**AVIS RELATIF À LA PROTECTION
CONTRE LES EVENTUELS EFFETS NOCIFS ET NUISANCES
PROVOQUÉS PAR LES RAYONNEMENTS NON IONISANTS
GÉNÉRÉS PAR DES ANTENNES ÉMETTRICES STATIONNAIRES**

Commune : CHARLEROI - Exploitant : ORANGE

Référence exploitant : 682C1_1 / 32682C1_1 / 42682C1_1 / 52682C1_1

Rapport n° 3840 / 2023

Figure 1 : Vue en plan des lieux de séjour et des points de contrôle

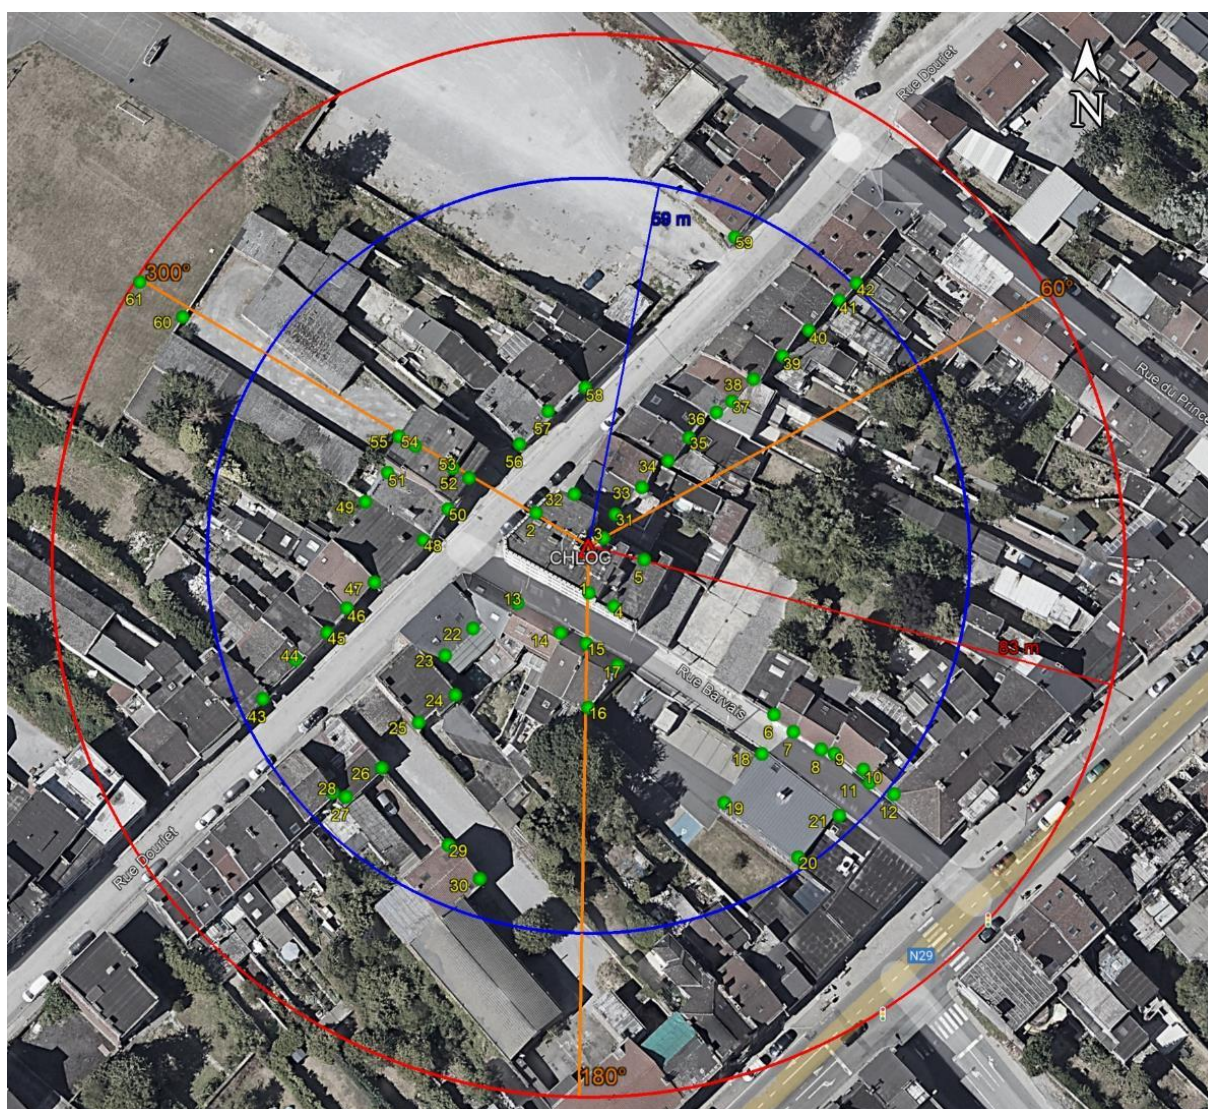
Les fréquences d'émission, la puissance rayonnée par chacune des antennes et leur gain permettent de déterminer le rayon de la zone à analyser. Tout dépassement de la limite par installation est exclu en dehors de cette zone. Le tableau 2 reprend les 35 LS² pour lesquels l'indice d'exposition est le plus élevé. Les différentes colonnes indiquent :

- le numéro du point de contrôle repris sur un des plans de la figure 1;
- le numéro du LS dans lequel se trouve le point de contrôle de la 1^{ère} colonne ;
- l'atténuation d'obstacle prise en compte pour le calcul de l'indice d'exposition dans le LS ;
- le résultat du calcul de l'indice d'exposition.

En ce qui concerne les antennes de l'installation mentionnées dans le tableau 1, la distance maximale à laquelle la limite pourrait être atteinte, à l'extérieur, est égale à 81,0 m. S'il n'y a pas de LS à une distance inférieure, les antennes respectent forcément la limite d'immission.

Dans le cas des LS situés à l'intérieur des bâtiments, une atténuation d'obstacle est prise en compte et il en résulte que la distance maximale à laquelle la limite pourrait être atteinte se réduit à 57,4 m.

Figure 2 : Vue en plan des installations d'antennes dans un rayon de 300 mètres autour de l'installation faisant l'objet de la demande d'avis

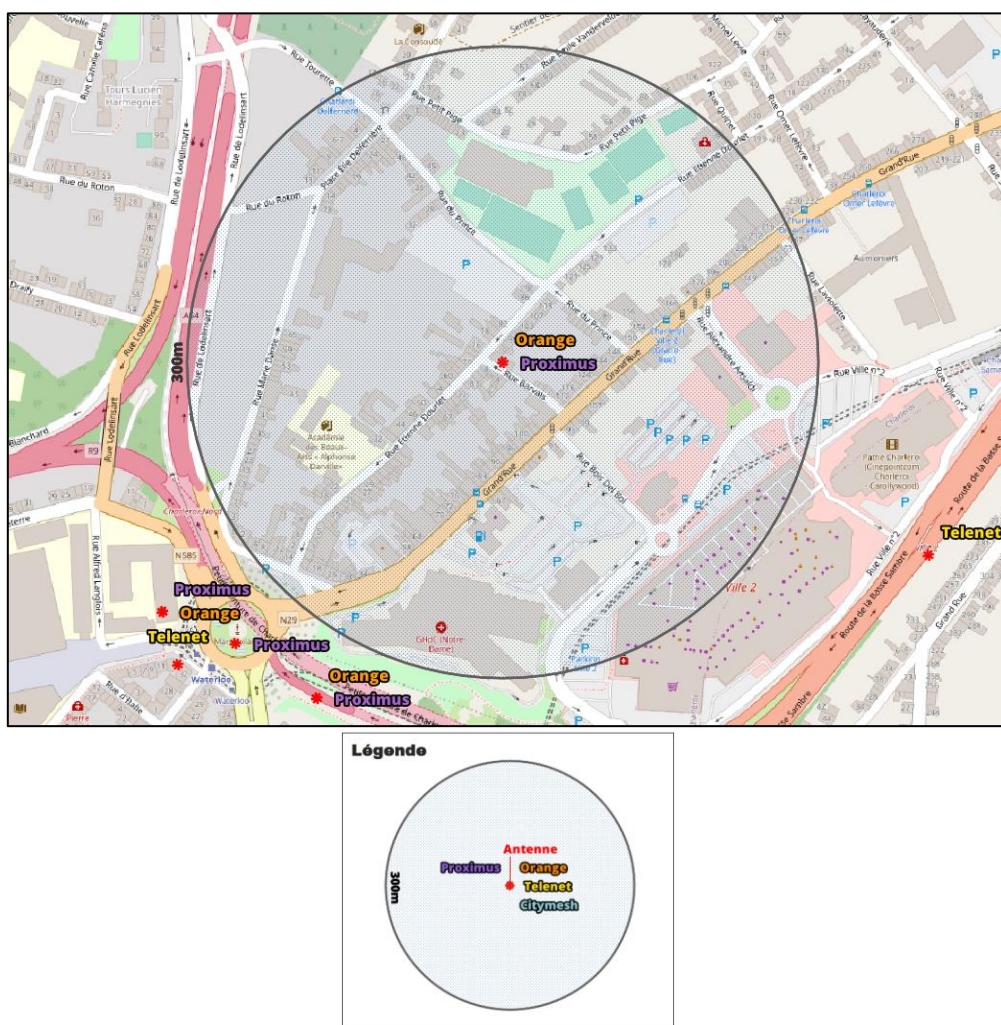
Le plan en projection verticale de la figure 2 indique la localisation des antennes actives éventuelles visées par le décret et situées dans un rayon de 300 mètres autour de l'installation référencée dans le paragraphe 2. Les données de localisation de ces antennes et les avis correspondant sont accessibles via le cadastre en ligne des antennes émettrices stationnaires⁶.

Compte tenu du nombre d'installations localisées dans la figure 2, il apparaît que l'intensité du rayonnement électromagnétique généré, dans les lieux de séjour situés à proximité de l'installation référencée dans le paragraphe 2, par l'ensemble des antennes émettrices stationnaires de l'ensemble des exploitants du même site d'antennes émettrices stationnaires respecte la limite fixée à l'article 4, § 2 du décret.
